**OGGETTO** Presentazione osservazione.

**Progetto:** Progetto di un impianto eolico denominato "LUCE" costituito da n. 12 aereogeneratori di potenza unitaria pari a 7,2 MW, per una potenza complessiva pari a 86,4 MW e relative opere di connessione alla RTN, da realizzarsi in Località Loie nel Comune di Riccia (CB)

**Procedura:** Valutazione Impatto Ambientale (PNIEC-PNRR)

**Codice Procedura:** 10462

### 1. impianti in Valutazione d'Impatto Ambientale in corso di autorizzazioni nel Comune di RICCIA:

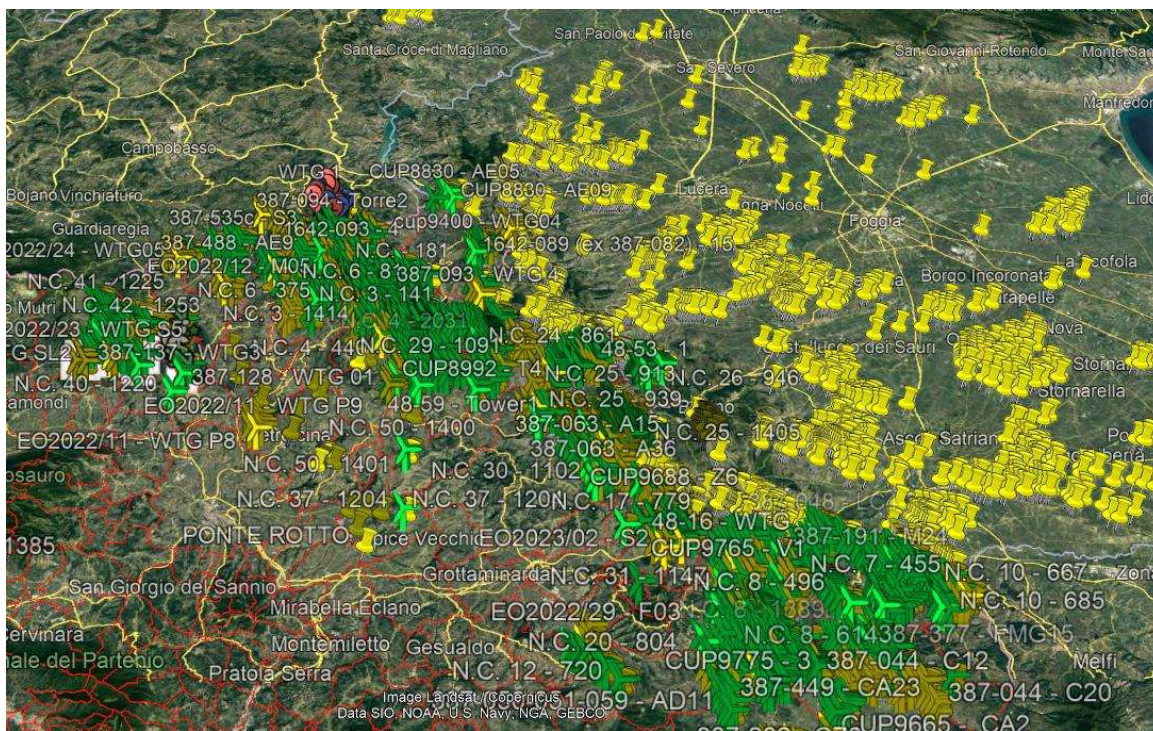
Il progetto non considera unitariamente tutti gli impianti esistenti ed in corso nell'area interessata:

- a) Impianto 9 Aerogeneratori di 59,4 Mw della società RWE Renewables Italia S.r.l. Comune di Riccia (CB), Cercemaggiore (CB), Castelpagano (BN) e Castelvetere in Val Fortore (BN)
- b) Impianto 6 Aerogeneratori di 15,9 Mw della società NEW GREEN ENERGY SRL Comune di Riccia (CB), Gambatesa (CB), Pietracatella (CB) e Castelpagano (BN),
- c) Impianto 6 Aerogeneratori di 36 Mw della società Rinnovabili Sud Due S.r.l. Comune di Riccia (CB), e Cercemaggiore (CB),
- d) Impianto 7 Aerogeneratori di 39,2 Mw della società NEW GREEN ENERGY SRL Comune di Riccia (CB), e Cercemaggiore (CB),

Figura 1 fotoinserimento in progetto Lago di Decorata

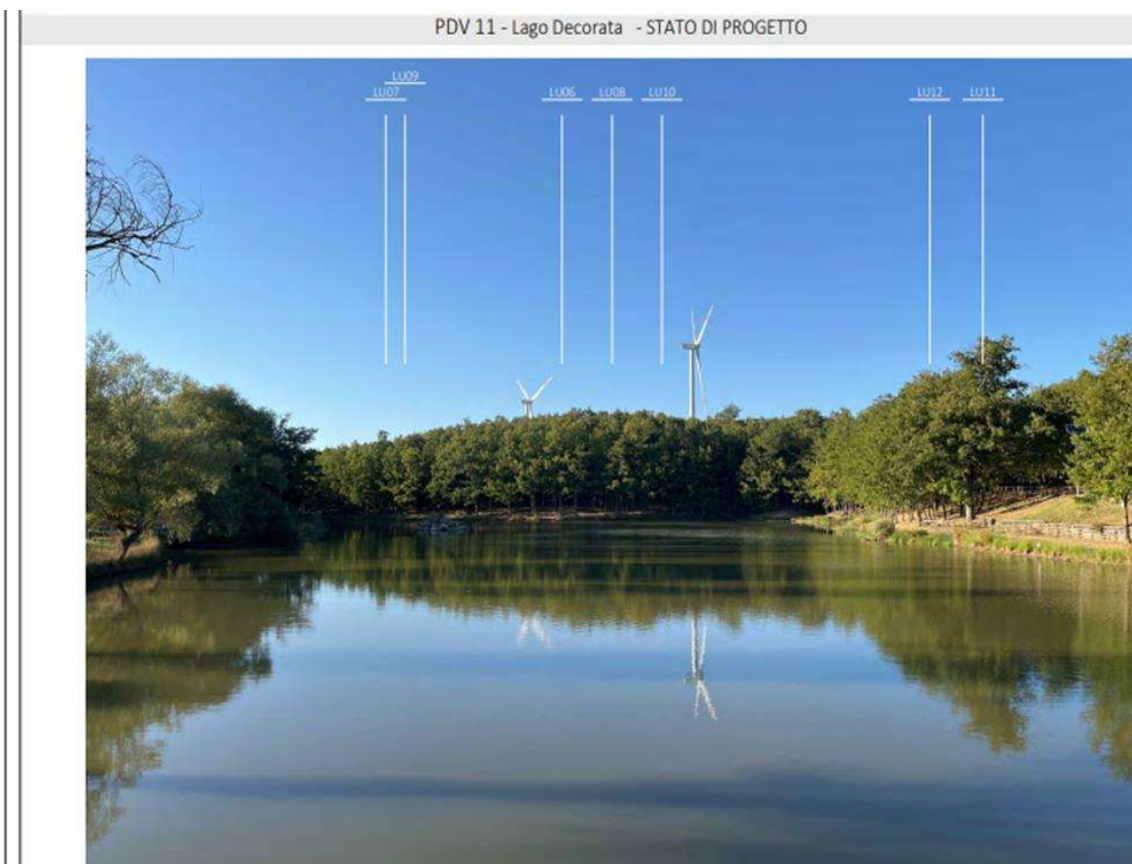
Dalla seguente mappa appare evidente l'insostenibilità ambientale e paesaggistica di una siffatta moltitudine di impianti.

Vedasi anche il seguente fotoinserimento in progetto:

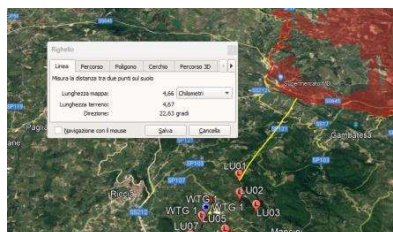
Rispetto alle aree tutelate ex art. 142 d.lgs. 42/2004, la pala LU09 ricade interamente in un'area boscata, mentre ben altre 5 pale si collocano ad una distanza variabile tra i 12 e i 112 mt. dalle zone boscate: LU12 a circa 112 metri; LU10 a circa 108 metri; LU07 a circa 37 metri; LU02 a circa 30 metri; LU01 a circa 100 metri (le pale L11 e L12 ricadono in prossimità del bosco di Castelvetero e del bosco Mazzocca, entrambi tutelati: zone ZPS E ZSC).

Anche alcune porzioni delle piazzole e della viabilità ricadono in zona boschiva; numerosi tratti del cavidotto, inoltre, attraversano vari territori coperti da boschi tutelati ai sensi della citata normativa. **Risulta di tutta evidenza che per la realizzazione dell'opera necessiterebbe il taglio di un numero rilevante di alberi sia all'interno delle aree boscate che in prossimità delle stesse.**
